Yttrande över Svensk Kärnbränslehanterings AB (SKB) preliminära version av miljökonsekvensbeskrivning (MKB) för mellanlagring, inkapsling och slutförvaring av använt kärnbränsle

Yttrande över SKB:s preliminära version av miljökonsekvensbeskrivning (MKB) för mellanlagring, inkapsling och slutförvaring av använt kärnbränsle.

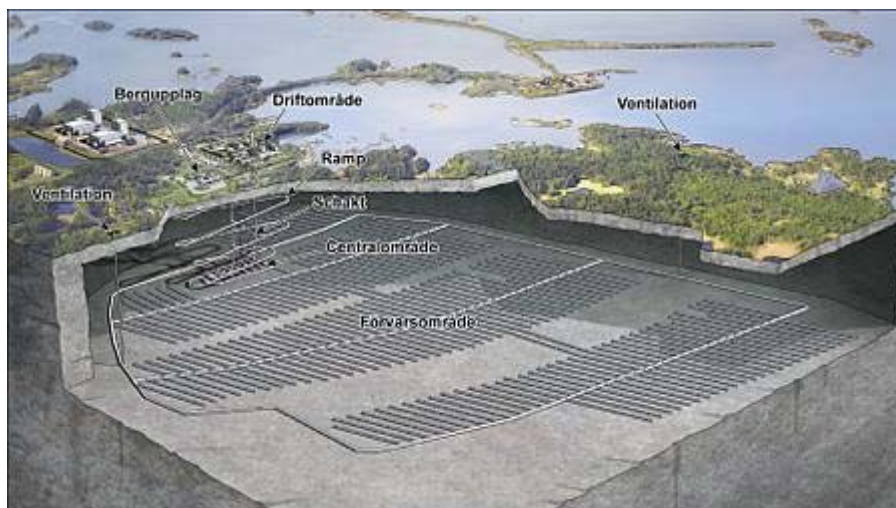
Det är önskvärt att SKB tydligare beskriver förutsättningar och beräkningsmodeller för de värden som redovisas i denna illustration.

Figur 5-3. Uppmätt salthalt för olika djup vid Forsmark och Laxemar

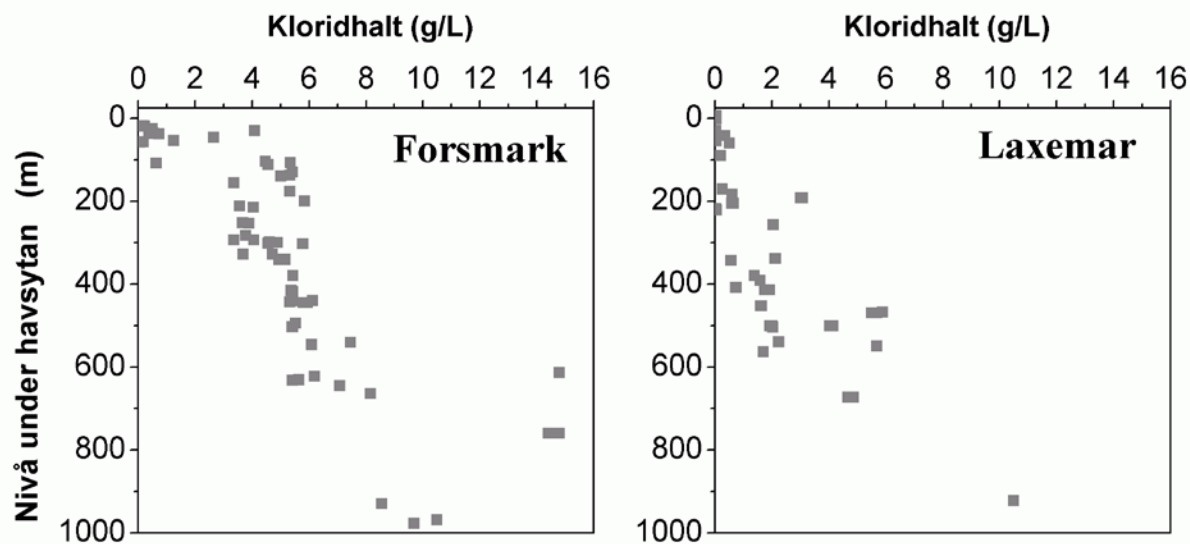
Utgående från sammanställningen på föregående sida går det inte att dra slutsatsen att salthalterna på förvarsdjup är högre i Forsmark i jämförelse med Laxemar.

Inte heller utgående från sidan 41 i SKB:s öppna rapport gällande Slutförvar av använt kärnbränsle i Forsmark – underlag och motiv för platsval, dokumentID 1207622 framgår att salthalten på förvarsdjup (500 m) är högre i Forsmark (se figur nedan). Redovisade kloridhalter är ca 6 g/L för båda platserna. Det förefaller även som om betydligt fler analyser gjorts i Forsmark än i Laxemar.

Figur A-1. Koppling mellan modellerna DarcyTools och MOUSE-SHE i Forsmarksmodelleringen.

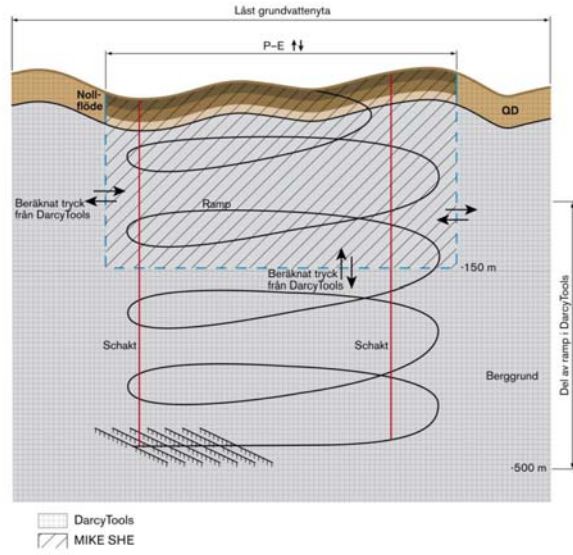
- I rapport SKB R-09-XX finns kort beskrivning av programvaran MOUSE SHE. Motsvarande borde även finnas beträffande Darcy Tools.
- De simuleringar som redovisas beskriver grundvattentryck och -nivåer, samt inläckage till slutförvar och andra flöden inom det korta tidsperspektivet. Detta är "relativt lätt" att simulera men trots detta finns ett antal osäkerheter.
- Simuleringar av radionukleidtransport i längre tidsperspektiv (eller beskrivning av vad som görs/gjorts inom detta område) saknas.
